Oppdragsgiver:	Lier kommune
Oppdrag:	608859-01 – Konsekvensutredning Høyda - Tranby Reguleringsplan
Dato:	14.02.2017
Skrevet av:	Ingvild Johnsen Jokstad
Kvalitetskontroll:	Rune Solvang/Sjur Huseby

KOMMENTARER TIL INNSPILL FRA FYLKESMANNEN

Figur 1. Som viser avrenning fra planområdet ved dagens situasjon (før utfylling)

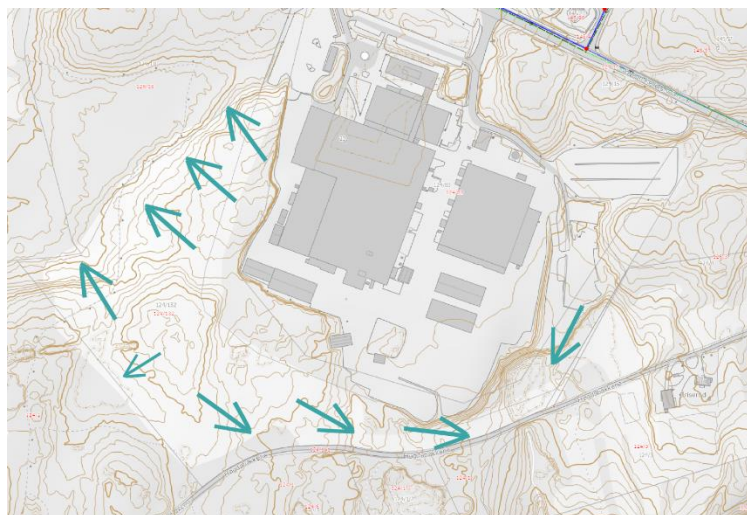
1. Fylkesmannen vil påpeke at område ved Gjellebekk naturreservat og Tranby landskapsvernområde er lite omtalt i utredningen, og det kommer ikke tydelig frem hvilke konsekvenser etableringen av tiltaket vil ha for dette området. Slik Fylkesmannen forstår det er dette begrunnet med at konsekvensutredningen for overvann og avrenning viser at området ikke drenerer mot Gjellebekkmyrene og Damtjern. Med det til grunn er det ifølge utredningen ikke behov for vurderinger i den retningen. Fylkesmannen stiller spørsmål om det faktisk er slik at avrenningen kun skjer mot vest. Vi vil også vise til at avrenning fra veien som går gjennom naturreservatet ikke er vurdert.

Kommentarer fra kommunen: I utredningen som ble lagt til grunn ved offentlig ettersyn, så man først og fremst på konsekvenser fra utbyggingsområde (dvs fra eiendom 124/132). Slik situasjon er i dag (dvs før utfyllingsarbeider som pågår), drenerer ikke utbyggingsområdet mot sør, dvs til Gjellebekkmyrene og Damtjern.

Bekken som på kartet er vist fra eiendom 124/132 og videre sørover er derfor missvisende. Dette er ikke en bekk med normal vannføring (kun et dalsøkk), og den har heller ikke kontakt med eiendom 124/132. Dette er omtalt og vist i tidligere utredninger om overvann
